**Avis de la Mission Régionale d'Autorité environnementale
Nouvelle-Aquitaine sur
un projet de parc photovoltaïque d'environ 6,4 ha
sur la commune de Les Lèches (24)**

n°MRAe 2021APNA107

dossier P-2021-11252

Localisation du projet : Commune de Les Lèches (24)
Maître(s) d'ouvrage(s) : société VALECO
Avis émis à la demande de l'Autorité décisionnaire : préfet de la Dordogne
En date du : 21 juin 2021
Dans le cadre de la procédure d'autorisation : Permis de construire
L'Agence régionale de santé et le préfet de département au titre de ses attributions dans le domaine de l'environnement ayant été consultés.

Localisation des habitats

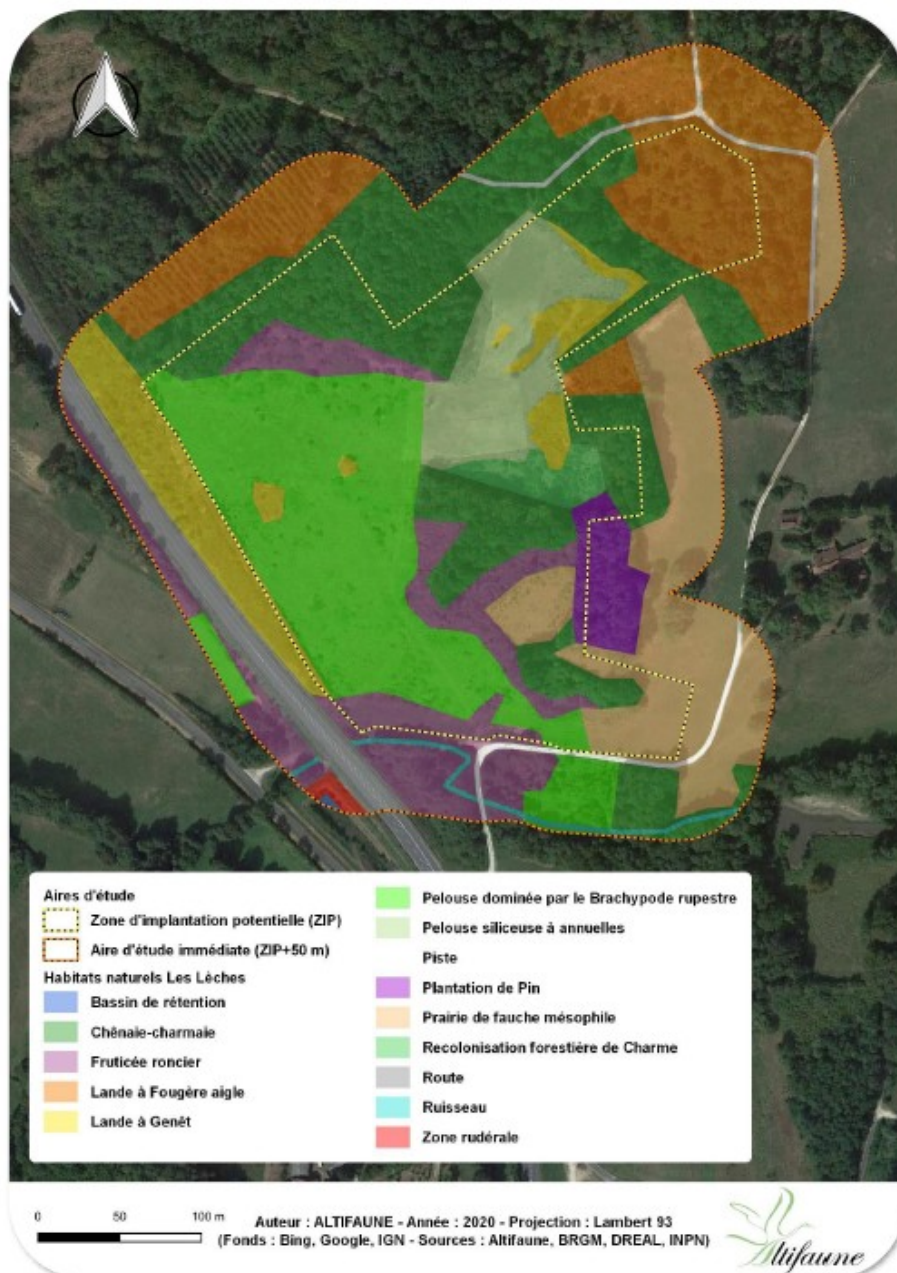
En l'état du dossier présenté, la MRAe relève qu'une diversité d'habitats naturels, d'espèces et d'habitats d'espèces est recensée, alors même que les périodes d'inventaire ne couvrent pas l'intégralité des cycles biologiques. La définition des enjeux faune/flore ne peut être considérée comme exhaustive et suffisamment précise compte tenu des carences relevées dans le diagnostic faune/flore. La MRAe souligne également que les objectifs, en particulier de re-naturation, assignés le cas échéant à la remise en état post exploitation de la carrière, devraient être rappelés dans l'étude d'impact et pris en compte dans l'évaluation environnementale du projet.

Fonctionnalités du site pour les chiroptères

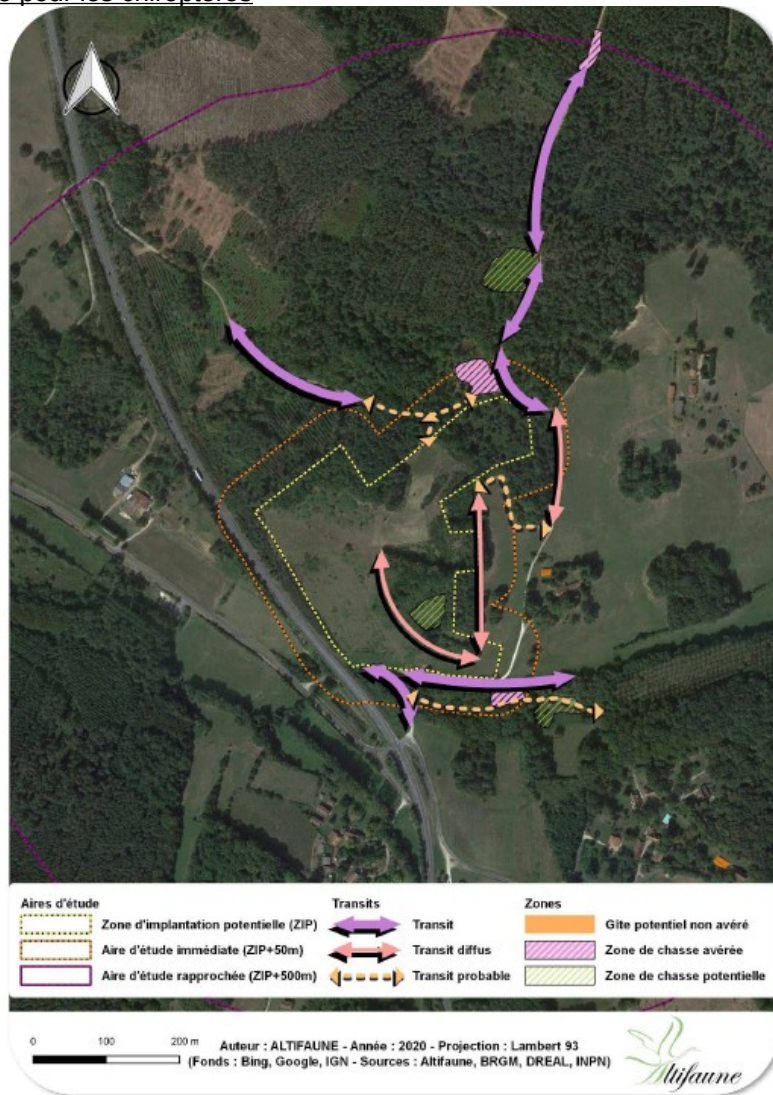
La MRAe rappelle que les insuffisances des investigations faune/flore viennent fragiliser la démarche d'évitement et de réduction d'impacts proposée, qui doit par conséquent être reprise sur la base d'un état initial consolidé.
